大船渡第一・第二太陽光発電所事業に係る環境影響評価手続状況

事業の名称		大船渡第一・第二太陽光発電所事業
適用区分		条例第2種
事業の種類		太陽電池発電所の設置
事業の規模		発電所敷地等面積約 27 ヘクタール（出力 29,400kW）
事業の実施区域		大船渡市、釜石市
事業者の名称		岩手三陸太陽光発電合同会社
環境影響評価手続者		同上
手続実施通知		令和5年8月7日
方法書	提出	令和5年8月21日
	縦覧期間	令和5年8月22日～令和5年9月21日
	住民等の意見書の提出期間	令和5年8月22日～令和5年10月6日
	説明会	令和5年9月9日、10日
	意見の概要書の提出	令和5年10月12日 意見：208件（59通）
	技術審査会の審査	令和5年10月31日
	知事意見の送付	令和5年11月30日
準備書	提出	令和7年1月31日
	縦覧期間	令和7年1月31日～令和7年2月28日
	住民等の意見書の提出期間	令和7年1月31日～令和7年3月31日
	説明会	令和7年2月10日、11日
	意見の概要書の提出	令和7年5月7日 意見：514件（180通）
	技術審査会の審査	令和7年7月17日
	知事意見の送付	令和7年 月 日 （期限：令和7年9月3日）

「大船渡第一・第二太陽光発電所事業環境影響評価準備書」
に対する大船渡市長意見

No	意見の概要
9-1 ② 図 1	02 事業計画の概要 参考：太陽光パネル・工作物等のイメージ図 モノレールのイメージ図  02 事業計画の概要 参考：供用時 供用時パネル設置エリアのイメージ図  長野県木曽郡、標高1300～1450m、運転開始2年半経過後に撮影 出典：準備書図2.2-11より

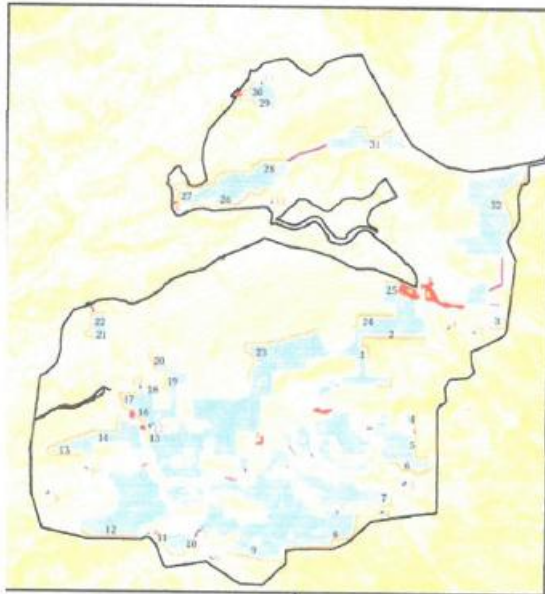
No	意見の概要	事業者の見解
9-1 ②	②2025 年 2 月 11 日の説明会での質問・回答と資料のイメージとは大きな相違がある。 質問「モノレールの荷台の幅 1.35m の両サイドの樹木伐採幅は何 m か？」 回答「モノレールを設置するために伐採する幅は 1.35m(モノレールの荷台と同じ幅)」 質問「R の所は何 m 伐採するのか？」 回答「両側 20cm ずつ(伐採幅 1.75m)」 このような設置基準では安全運用どころか運用さえできないと考えます。 理由は、 ・レール支柱間 1m を設置するのに 1.35m の幅で設置工事ができるのでしょうか？ ・モノレールへ乗降は、緊急時以外モノレール走行方向の左右ですし、モノレールのメンテナンス及び故障時は降車してレールの両サイドを歩く幅員が必要です。 ・説明書の写真では R の個所はモノレールの支柱も設置しています。 準備書説明書の 26 ページの写真イメージではモノレールの両サイドに 20cm 以上の伐採幅の写真を添付しながら添付写真とはかけ離れた説明は参加者を騙していることになります。あくまでもイメージだとしても、設計に近いイメージ図を添付すべきで、上記の設置条件で運用している現場の写真等を明示すべきである。 ※次ページ 図 1	②モノレールルートは、できるだけ樹木が生えていないか粗なエリアを選定しております。モノレールの両側は、原則として輸送する重機、機器や材料と樹木が接触しないよう枝落として対応いたします。
9-1 ③	③22 ページの「図 2.2-5(3)モノレールのイメージ図」のモノレール製造会社「光永産業株式会社」に、KS-4000+DJ-40 を山林に設置する場合の伐採幅について問合せしたところ、「基準はないが、荷台の端から両側 2m (伐採幅 5.35m)、R のところは荷台の端両側 4m (伐採幅 9.35m) を伐採している電力会社が多い」との回答であった。また株式会社サンキョウ「よくある質問」https://www.sankyo111.co.jp/qa/index.html (閲覧日:2025.03.18)で荷台の幅が DJ-40 より 10mm 広い「MT ライナー」のよくある質問に「モノレールの伐採幅はどのくらい必要ですか？」に「モノレールの荷台幅は 1,360mm ですが、目安として中心から両側 1.5m の伐採幅が必要となります。カーブのところは、台車の内輪差、外輪差を考慮し、中心から両側 2m が望ましいです」とあります。二社の回答から、安全に運用するためには、最低でも 3.0m の伐採幅が必要と考えられます。さらに大きく曲がる箇所が 3 カ所ありますので、平均は 3.0m を越えます。	③事業者として、モノレール専門工事会社の意見をヒアリングし、安全を確保するように努めます。

No	意見の概要	事業者の見解
9-1 ④	④5 条対象森林内のモノレール設置するために必要な伐採面積を試算した。5 条森林対象森林内のモノレールの長さは記載されていないので、表 1-2 と説明会の質問と回答から 5 条森林対象森林内のモノレールの長さを逆算すると以下の様になります。 計算方法 1 5 条森林対象森林外のモノレールの長さ＝伐採面積 0.10ha／最大伐採幅 (1,350mm+400mm) ≒571m 5 条森林対象森林内のモノレールの長さ＝2,004m－571m≒1,433m 計算方法 2 5 条森林対象森林外のモノレールの長さ＝伐採面積 0.10ha／最小伐採幅 (1,350mm) ≒741m 5 条森林対象森林内のモノレールの長さ＝2,004m－741m≒1,263m 計算方法 3 モノレール全体の平均伐採幅＝0.35ha/2,004m≒1,747mm 5 条森林対象森林内のモノレールの長さ＝5 条森林対象森林伐採面積 0.25ha/伐採幅 1.748m≒1,430m 以上から、5 条対象森林内のモノレールの長さの最短は 1,263m になり、モノレール製造会社二社の内最小推奨伐採幅 3m で計算した必要最小森林伐採面積は、1,263m×3m=3,789 m²になります。これに R の部分が加算されます。 モノレール運用のための伐採面積 3,789 m²以上に開閉所施設の為の伐採面積 1,400 m²を加算すると 5,189 m²以上となり、林地開発許可申請が必要となります。よって面積求積図と求積計算内訳書を添付して林地開発許可申請が不要であることを立証しなければならない。	④事業者として、モノレール専門工事会社の意見をヒアリングし、安全を確保するように努めます。
9-1 ⑤	⑤方法書では、モノレール設置場所の 5 条対象森林の伐採面積は 0.71ha です。5 条対象森林内のモノレールの位置は変更がないので、0.71ha を前述の最短の長さ 1,263m で割ると 5.621m が伐採幅になります。1,350mm の伐採幅で設置及び運用が可能であるか証明する必要がある。	⑤事業者として、モノレール専門工事会社の意見をヒアリングし、安全を確保するように努めます。

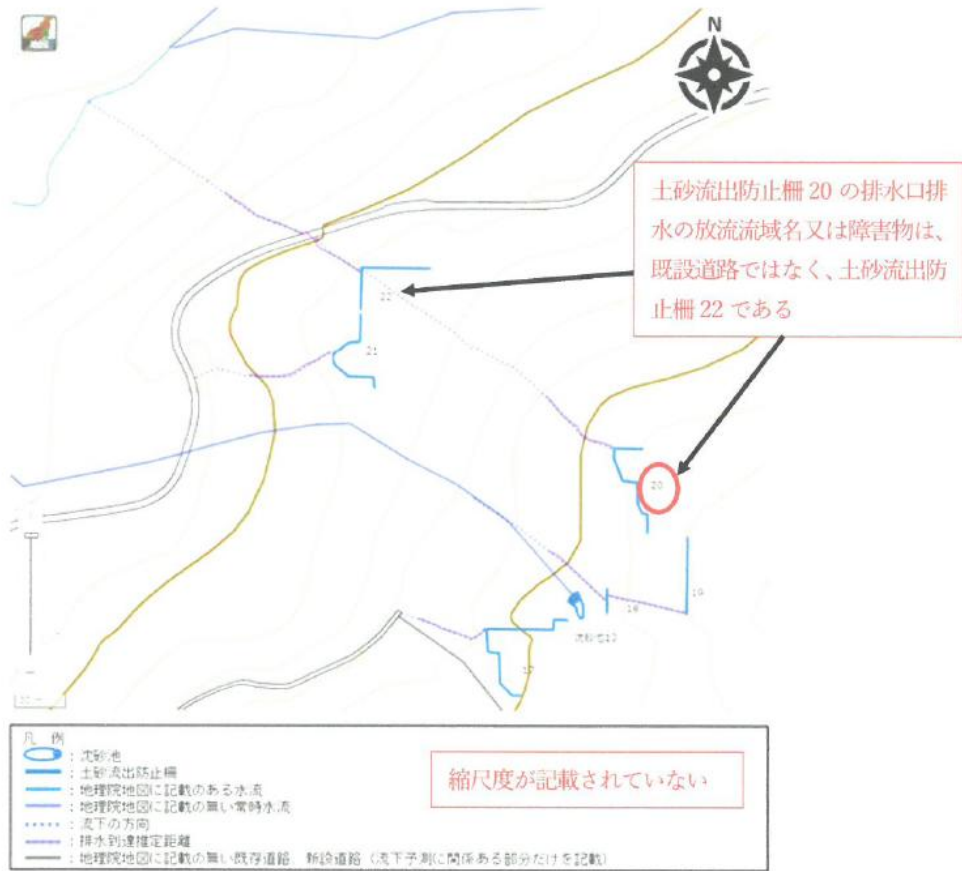
No	意見の概要	事業者の見解																																																																																																																																																																																																												
9-2 ⑤	間違い⑤ 388 ページの「表 7.1.2.1-14(1)濁水到達予測結果」の土砂流出柵 20 の「排水口排水の放流域名又は障害物」が資料編の資料 15 の「図 1(6)土砂流出防止柵 18～22」によれば「土砂流出柵 22」であるのに「既設道路」になっている。なお、資料-10 の図 1(1)～資料-22 の図 1(13)まで、縮尺度が明示されておらず m 換算凡例が示されてはいるが、距離を検証できないので縮尺度を記載すべきである。 ※下段 表 1 ※次ページ 図 1	間違いではなく、「排水口排水の放流域名又は障害物」は、直下の「既存道路」であり、「土砂流出防止柵 22」まで排水は到達しません。m 換算凡例については、評価書において見易いものを記載することを検討します。																																																																																																																																																																																																												
9-2 ⑤ 表 1	表 7.1.2.1-14(1) 濁水到達予測結果

9-2 意見 ① 図 1	 図 1 林地の傾斜と作業道からの土砂到達距離の関係	臼田寿生(2014.03.31)「土砂・濁水の流出に配慮した森林作業道開設技術の開発」『公立林業試験研究機関成果選集』No.11、23-24.に掲載されている図 臼田寿生臼田寿生(2013)「林地へ排水する際の留意点は?」『ぎふ森林研情報』No.82、5-6.に掲載されている図

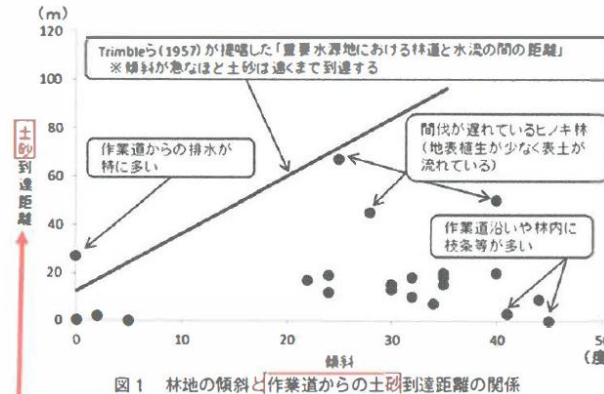
No	意見の概要	事業者の見解
9-2 意見 ①	水象に関する意見① 383 ページに引用されている臼田寿生(2013), 「林地へ排水する際の留意点は?」『ぎふ森林研情報』No. 82、5-6. の図「林地の傾斜と濁水到達距離の関係」は、臼田寿生, (2014. 03. 31), 「砂・濁水の流出に配慮した森林作業道開設技術の開発」『公立林業試験研究機関成果選集』No. 11、23-24. において図「林地の傾斜と作業道からの土砂到達距離の関係」に改訂して掲載されている。新しい文献や論文を参照にすべきであるし、この図は林地におけるデータであり、本事業対象実施区域の大半を占める草地には参考すべきではない。また、濁水と土砂は違うものと考えられるので、本準備書の濁水の評価には参考すべきではない。 ※下段 図 1	水象に関する意見について ①この予測手法はもともと「風力発電所の環境影響評価の実施に係る事例集」(環境影響評価審査の検証風力発電所事例集 検討委員会、平成 29 年)に記載された沈砂池排水を土壌浸透させる場合には、「森林作業道開設の手引き―土砂を流出させない道づくり」(森林総合研究所、2012 年)が参考になると記載されていることから、沈砂池排水を周辺に土壌浸透させる場合にこのグラフを使って排水口からどのくらいの距離で土壌浸透がされるかを予測するもので、これを本事業の対象事業実施区域に準用し、場内で表面流が発生して土砂流出防止柵に到達した場合に、土砂流出防止柵から流出した濁水(大きな土砂は土砂流出防止柵で捕獲されるため、濁水だけが抜けると考えています)がその下流部でどこまで土壌浸透するのかを予測したものです。 その「森林作業道開設の手引き―土砂を流出させない道づくり」に記載があるグラフと同じ内容で見やすいものが「林地へ排水する際の留意点は?」『ぎふ森林研情報』No. 82 に記載されており、それを記載しているものですので、新しい論文のグラフを載せていないものです。 また草地には林地ほどではありませんが浸透能があり、平成 21 年度環境保全機能を活用した草地整備手法確立調査委託事業-大規模草地の土木保全機能強化のための解説冊子(社団法人 日本草地畜産種子協会 平成 22 年)によると、森林の浸透能 200~400mm/h に対して 130mm/h の浸透能があります。これは、大船渡や釜石地域気象観測所における最近 40 年間の最大時間雨量を上回ることから、草地においてもこの予測が適用できる浸透能がある、と判断しています。

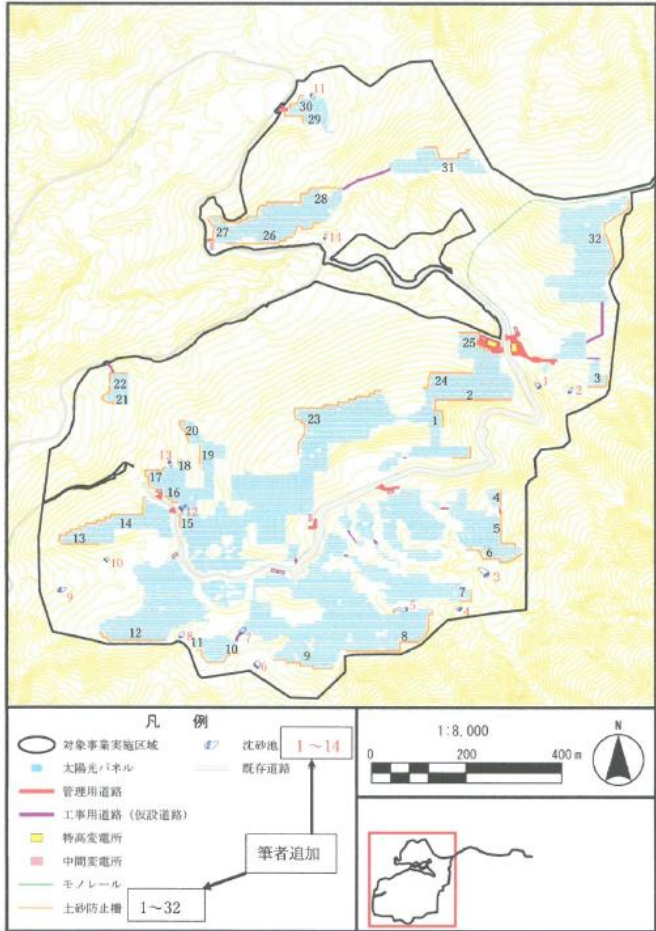
No	意見の概要	事業者の見解
9-8 ①	8. 対象事業実施区域から流出する雨水が、市道大窪線側溝及び横断するボックスカルバートやヒューム管を安全に流下するのか評価すべきである。 ① 本事業実施対象区域に降った雨は、地下に浸透できない雨水が、本事業実施対象区域内の沢に流れ込み、市道大窪線の地下を横断するボックスカルバート、ヒューム管を通り最終的に吉浜川に流れ込みます。384 ページの表 7.1.2.1-9 岩手県林地開発許可基準によれば、太陽光パネルの流出係数は裸地と同じです。雨水に関しては、太陽光パネルの設置は草地を裸地に造成するのと同様と考えるべきである。土地を改変しなくても草地に太陽光パネルを設置したところの雨水は、設置する前の 1.66 倍、樹木を伐採した後に太陽光パネルを設置した場所は設置前の 2 倍の雨水が吉浜川の支流や「地理院地図に記載の無い常時水流」に流れ込み、その雨水が本事業対象実施区域に隣接する市道大窪線の側溝やヒューム管やボックスカルバートを通して市道大窪線の地下を横断して吉浜川の支流に流れ込み、やがて吉浜川に流れるのが集水系統だと思います。御社の説明通り吉浜川全体に対する雨量の増加は微々たるものですが、市道大窪線の地下を雨水が横断するときが問題です。現在でも大雨が降ると側溝に落ち葉等が溜まり水の流れを遮断するためなのか、あるいは側溝を設置するときの計算がまちがったのか、雨水が側溝を流れきれずに道路表面を横断して吉浜川側に流れ、少なくとも二カ所の道路の路肩が崩壊しているところがありますので、吉浜川全体を考えるのではなく、太陽光パネルを設置したことによって、本事業実施対象区域から流れる雨水が市道大窪線の地下にある数カ所のヒューム管やボックスカルバート毎に、雨水が溢れることなくかつ安全率をクリアできて流れるのかを文言ではなく客観的な計算結果で安全であることを立証すべきである。準備書 232 ページの事業主の見解に「降雨による流量増加につきましては、(中略) 吉浜川の支流で最大 30% の増加となります (後略)」とありますので最大で 30% の増加は「大きな変化ではない」とは言えません。濁水ではなく雨水量が 30% 増加すれば市道大窪線を横断するヒューム管等を流下する現在の安全率 (恐らく安全率は 1.2) を超えて溢れることが予想できます。太陽光パネルが設置されれば確実に雨水の流出量は増加するので、今まで以上に側溝等から雨水が溢れることは容易に予想できますので、対策を立案しておくべきである。	ご意見ありがとうございます。 ① 市道大窪線の側溝及び雨水が横断するボックスカルバートやヒューム管の評価については、環境影響評価の対象でないことから実施する予定はありません。事業実施対象区域の雨水は自然放流で、側溝やボックスカルバート、ヒューム管と接続することはありません。

No	意見の概要	事業者の見解
9-9 ③ 図 1	 ③ 図 2.2-6(8) 特高変電所のイメージ図	
9-9 ④	④7 ページの「対象事業実施区域の位置」に地番が記載されているが図面には事業区域全体が記載されていてどの地番がどの位置なのか全くわからないので対象事業区域の地番界が明瞭に判明できる区域図が必要である。地番界と対象事業区域界は違うので、その違う場所を明記すべきである。 ※下段 図 1	④発電所ごとの地番は、分かりやすい形での表記を検討いたします。
9-9 ④ 図 1	 9-5

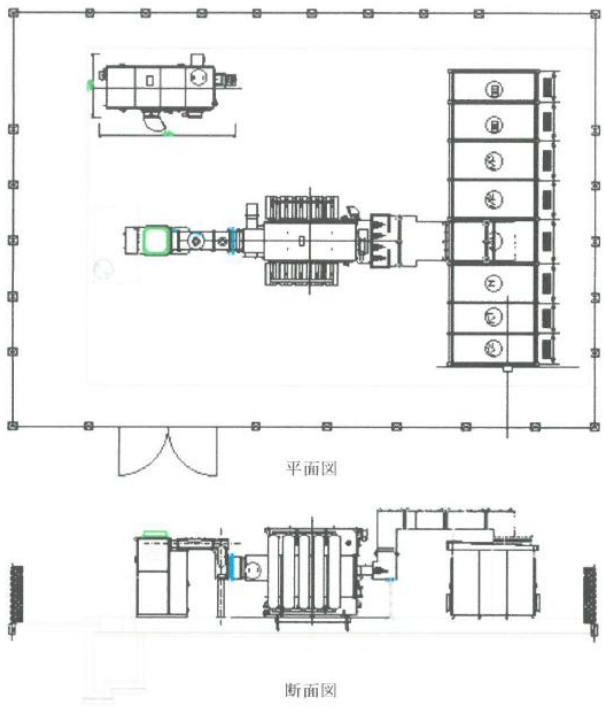
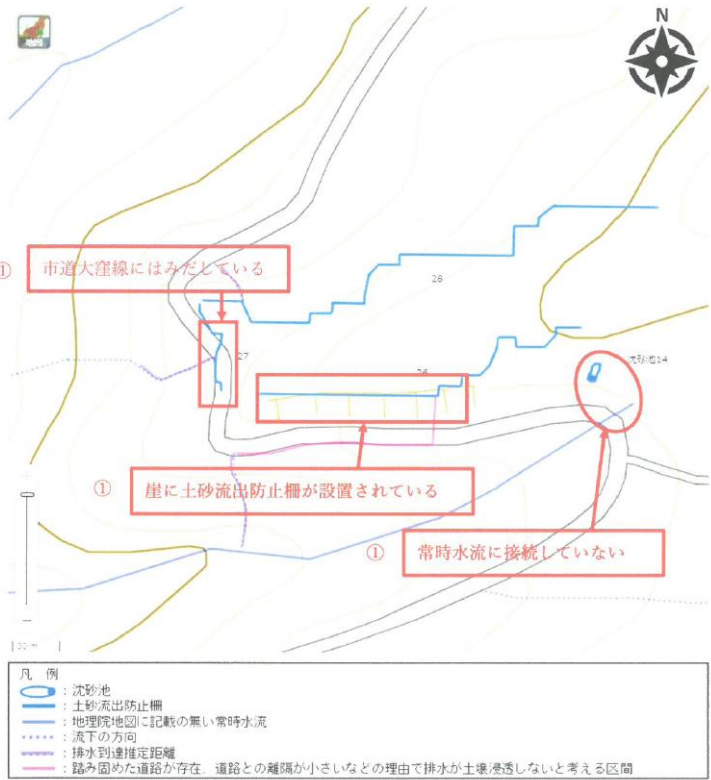
No	意見の概要	事業者の見解
9-9 ②	②18 ページの図 2.2-4(1)施設の配置計画(案)に添付の様に土砂流出防止柵及び沈砂池に資料 10～22 の図面に明示している番号を付ければ、7.1.2 水環境に度々記載されている土砂流出防止柵及び沈砂池に関する集水域等を理解しやすい。 ※下段 図 1	②評価書の資料編において、土砂流出防止柵及び沈砂池の一覧図(各番号入り)を追加致します。
9-9 ② 図 1	 ② 図 2.2-4(1) 施設の配置計画(案) 2.2-13 (18)	
9-9 ③	③イメージ図に寸法の記載がないイメージ図があるので、少なくとも寸法及び縮尺を記載すべきである。例えば 21 ページの図 2.2-6(7)、26 ページ、27 ページ、28 ページ、29 ページの図 2.2-6(13)には寸法が記載されていないし縮尺も記載されていないので記載すべきである。 ※次ページ 図 1	③ご指摘の図は実際に現地に設置するイメージ図となりますが、寸法等について極力評価書で記載致します。

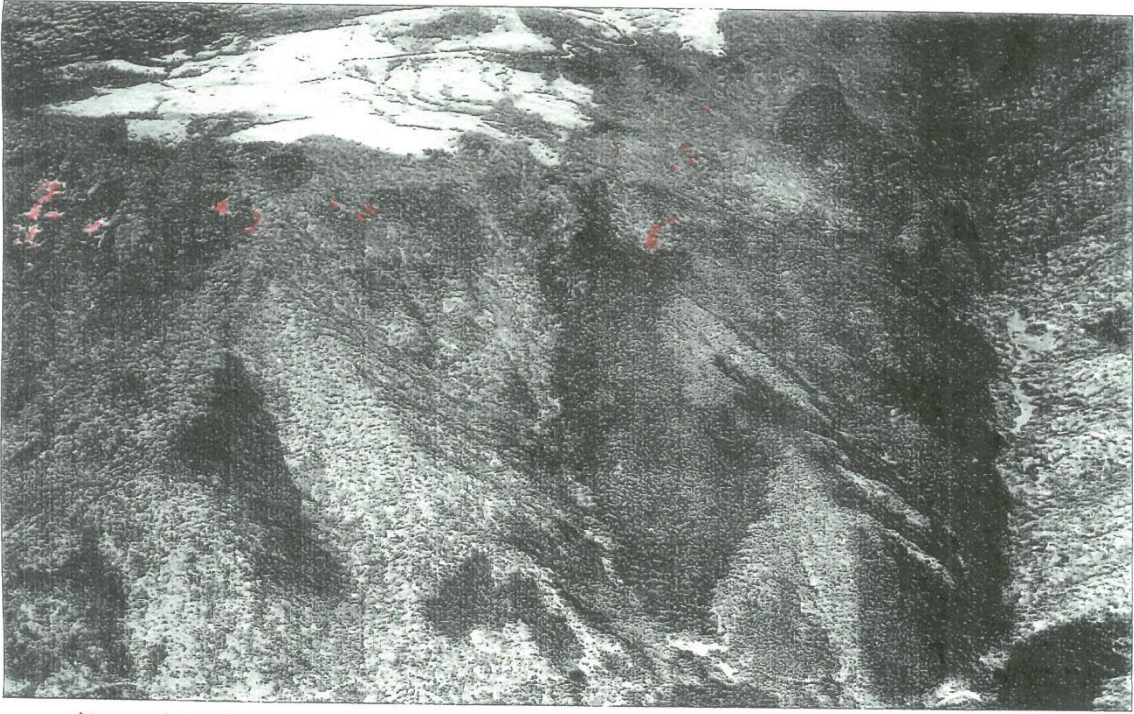
No	意見の概要	事業者の見解
14-17	⑥地形・地質について専門家の意見 A. 太字は知人の地質研究者(日本地質学会、日本堆積学会所属)の見解である。 「黒ボクの下は崖錐はいわゆる真砂土で水による浸食に極めて弱いので、この層に雨水が入ると平坦面の加速浸食による荒廃化が起こると懸念される」 「強風化花崗岩帯は黒雲母、長石は粘土化し、N 値は概ね30以下で一部10以下と著しく軟弱化しており、強度低下が著しい」 「地質断面図及び層序の説明から、保水力の高い層は、黒ボク層と粘土化した強風化花崗岩層である。黒ボク層直下の砂礫層と風化花崗岩は地下水の水の道をつくりやすく、斜面で地下水が湧出することで浸食作用や地すべりの起点となる可能性が高い」 「強風化花崗岩の上にこの強風化花崗岩の2次堆積物である空隙率の大きいマサ土が載り、さらにそれを黒ボク層が覆って、マサ土層を保護して、湿原景観が保たれている。ところが、太陽光パネルを多数設置するために打設される支持杭は黒ボク層を突き破ってマサ土層に達するため、パネル上に降り注いだ雨水や地表を流れる雨水は、支持杭に沿って直ちにマサ土層に達するため、マサ土層はいとも簡単に侵食されてしまい、湿原地が荒廃したバッドランド地形になってしまうことが予想される」 「計画地の表層部に分布する黒ボク層、強風化花崗岩は、吉浜川流域の水がめである。7万6千枚の発電パネル設置のために多くの穴を掘ることは地下水の流出につながり、広域的な脱水、乾燥化を引き起こす恐れがある。このことは湿原の喪失につながる。黒ボク層、強風化花崗岩層は本地域の水がめであり、水がめに無数の穴をあける太陽光発電パネルの設置はやめるべきである」 「湿地の中の管理道路予定地が敷地の縁辺で急斜面の手前にあることは、弱い地盤の崩落を招く危険性がある」 「計画地を南側上空から見たグーグル画像では地すべりによって生じた裸地の分布が読み取られ、裸地の分布はほぼ一定の高度にそろっていることがうかがえる」 「ほぼ同じ等高線上にある崖下の裸地の写真から、地滑りの前兆現象が見える」 <u>「地すべり等の研究には実習地として非常に関心が強い場所になるのではないか」</u> ＜続く＞ ※次ページ 図1	黒ボクの下が強風化花崗岩起源の崖錐堆積物となっていますが、本事業においては、切土や盛土などの改変を極力行いません。よって、強風化花崗岩を表面にすることはありません。強風化花崗岩が新たな斜面の表面になると、その場所への流水によって浸食されますが、本事業ではそのような心配は少ないものと考えています。 N 値はその土地が構造物を十分支持することができるかを示す指標です。太陽光パネルのような軽量物を支持する場所においては10以上あれば十分であると判断しています。 黒ボクや崖錐堆積物は一般的に帯水層であると言えますが、地下水は不透水層の上を流れているので、不透水層までの改変を行わなければ地下水の通り道は現状と変わらないと考えております。斜面での湧出に関しても、現状でも緩斜面では湧水が存在するが地滑りや大規模崩壊を起こすほどの規模ではないことや、対象事業実施区域内では谷筋に湧水の流れがありますので、現状と大きく変化するものではないと考えています。 パネル設置範囲への降水は、基本的にパネル付近の草地に浸透させる計画です。草地での浸透能は十分であり、地下水の流れは地表水に比べると極めて遅いものです。 くい打ちによる地下水への影響については、新たな地下水の出口を作るような深さまでのくい打ちを行わないことから、影響は極めて少ないと考えております。

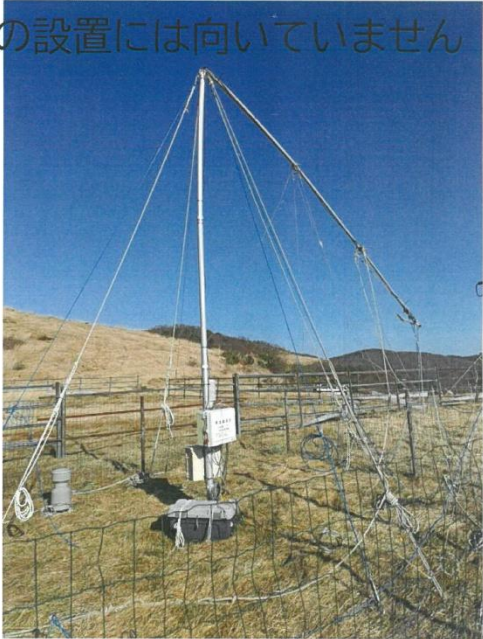
No	意見の概要	事業者の見解
96-65	10、太陽光パネルの設置による表流水の増加は、表面積とそこに降る雨量に相関し、さらに周辺の土壌を浸食することも加味しなければならないが、こういう考察が全く無い。仮に、太陽光パネルの下には雨が落ちることはないから乾燥化が進み、風による浸食も予想される。太陽光パネルが湿地を避けて設置されたとしても、表土が流出して乾燥化し、湿地は成立しなくなる可能性が高い。現地の地表面を覆う植生とクロボクの土壌は保水力を担う決定的な要素であり、これが予測に反映されていないというのは最も重要な環境因子を除いて予測していることに他ならない。	太陽光パネル面への降雨は、周辺の草地に浸透できるように緩やかな斜面からゆっくりと周辺草地方向に流します。また、パネル設置によって杭を打ちますが、地下水の流れを遮断するまでの深さまでの改変はありません。したがって、表流水の発生頻度は変化するものではありませんし、地下水の流れは変わらないものと考えられ、表面土壌の流出も事業実施前と比較して変化しないと判断しております。草地は踏み固めた場所ではないことから土壌の浸透能があります。太陽光パネルはアレイ間のスペースを開けて設置する計画とし、下草の生育を阻害しないように配慮いたします。 「保水力」とは土壌が地下水を浸透させてゆっくり流す力のことと思料します。土壌を踏み固めるとその範囲への降雨は浸透せずに表流水となることがありますが、本事業では大規模切土盛土を行わないことや、パネル設置範囲の下部は草地とする計画です。したがって、雨水が土壌浸透する力に的变化は少ないです。表流水の発生頻度についても変化するものではないと考えております。
96-66	大窪山は風が強すぎて太陽光パネルの設置には向いていません。 ※下段 図	ご意見ありがとうございます。風圧荷重に対する検討に際しては、JISC8955のみならず、大船渡市、釜石市の気象観測所の観測記録や環境影響評価の一環で観測した風速を考慮の上、構造安全性を確保するよう設計を進めてまいります。
96-66 図 1	大窪山は風が強すぎて太陽光パネルの設置には向いていません  2023年10月8日撮影  2023年12月9日撮影

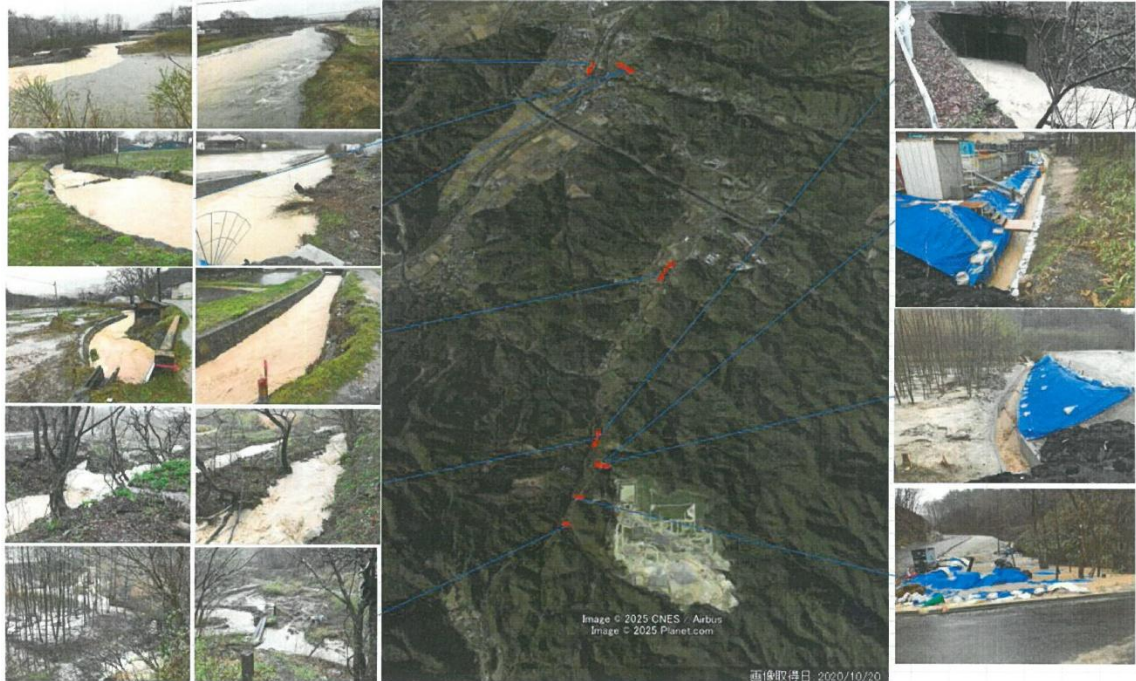
No	意見の概要	事業者の見解
96-80	環境影響要因の抽出で重要種 7 つのカテゴリーのうち 5 つで濁水の流入による生息環境の悪化を挙げておきながら、その予測では“工事の実施による濁水はほとんど発生しないことから、濁水の流入により生息環境が悪化する可能性は低いと予測する”と結論づけている。(図チャート赤丸部分) ”工事の実施による濁水はほとんど発生しない“のが前提であれば、予測項目に入れる必要はない。しかし、自然条件でも濁水は発生するから、この前提はおかしい。太陽光パネルの設置により表流水は増加するから、それに伴う濁水の発生を考慮しないのも、適正な条件設定とは言えない。 したがって、予測のすべてにおいて、濁水の発生条件を検証し、予測・評価をやり直す必要がある。 ※下段 図 1	動物の予測項目としては生息環境に水域が含まれる種については濁水の流入による生息環境の悪化を予測項目として加えております。工事の実施による濁水はほとんど発生しないような施工方法であり影響は小さいと予測しております。
96-80 図 1	図 6-7(10) 動物の影響予測及び評価フロー図

135 図 2	 写真1a 吉浜川流域低地近くの巨石	 写真1b 吉浜川流域低地近くの巨石

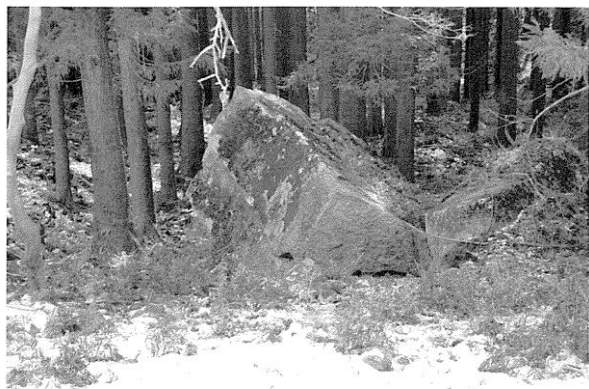
No	意見の概要	事業者の見解
135 続き	花崗岩地域では、こうした節理に沿って、風化が進み、その風化部が弱線となって崩壊が進むことは、よく知られている（例えば三浦 1966, 横山・菊山 1997）。表 7.1.3.2-4 ボーリング調査結果において、リニアメントの近くに位置している No. B, No. E, No. F, No. G は、ボーリング調査の最低部（15 m 以上の深さ）において風化花崗岩となっている。表層から 15 m 以上の深さでも風化花崗岩が分布しているということは、リニアメントにそっての風化が進んでいることを示しているであろう。すなわち、花崗岩の深層風化が進んでいる山体であるといえる。こうした深層風化が進んでいる山体においては、上述に述べた通り、節理に沿って風化が進み、そこから崩壊が進む。 p. 7.1.3-11 (406) の 7 行目において、No. E, F 地点において「大規模崩壊の堆積物は分布していない」と述べているが、それは山地上部の斜面においては当たり前のことで、将来は、この場所自体が崩れ、ここを構成している岩盤が大規模崩壊の崩壊堆積物となって斜面下方に流れ下っていくのである。すなわち、大規模崩壊が懸念されるという点について、このボーリング調査の結果は、その懸念を払拭するものではない。 この対象事業実施区域の下流部に位置する吉浜川沿いの各地には、巨礫を観察することができる（写真 1a, b）。これは、過去、花崗岩の山体において、節理に沿って崩壊が発生してきたため、その節理の間の花崗岩ブロックが、堆積しているものである。この地域の花崗岩の山体とその周辺地域においては、山体の地質構造と、下流域の堆積物から、過去、何度も大規模な崩壊が発生してきたことが推定できる。準備書の 7.1.3-10 の 3 行目にある「表土が厚い地点は比較的長い期間安定であった」という記述は、表土が薄い地点に比べればというだけの話しであり、この地域の斜面安定性を長期的に担保するものではない。 写真 1a 吉浜川流域低地近くの巨石 写真 1b 吉浜川流域低地近くの巨石 ※下段 図 2	対象事業実施区域内のボーリング調査結果でも崖錐堆積物層が存在するのも強風化花崗岩が侵食を受け、小規模な崩壊を起こして堆積したものと判断しています。ただし、表面波探査結果から、S 波の速度が著しく低下した部分が地下深くまでは連続していないことから、岩盤として存在する花崗岩はそれ自体が崩壊する可能性は極めて低いものと判断しております。また、対象事業実施区域内では植生の回復が見られることや、本事業では盛土や切土を伴う大規模な土地改変を原則として行わないことから、事業実施による新たな表流水の発生は抑制できるものと判断しております。 また、本事業実施に伴って設置する沈砂池は切土によって設置するものではなく、地形を利用し、現存する対象事業実施区域内の沢の傾斜が緩くなっている場所に設置するものであり、新たな水流を作るものではありません。 合わせて、対象事業実施区域の敷地境界には土砂流出防止柵を設置し、系外への土砂流出を抑制する機能を持たせる計画です。この対策により、事業実施前に比べても系外への土砂流出が起きる危険性が少なくなるものと考えております。 湿地について、対象事業実施区域内の湿地周辺では透水試験の結果から考えて、周辺からの湧水や降水が極めて浸透しにくい場所が残ったために生成したものと考えられます。本事業では、パネル設置範囲への降雨は周辺の草地に浸透させる計画であり、事業実施に伴って湿地を消滅させるような計画はしていません。
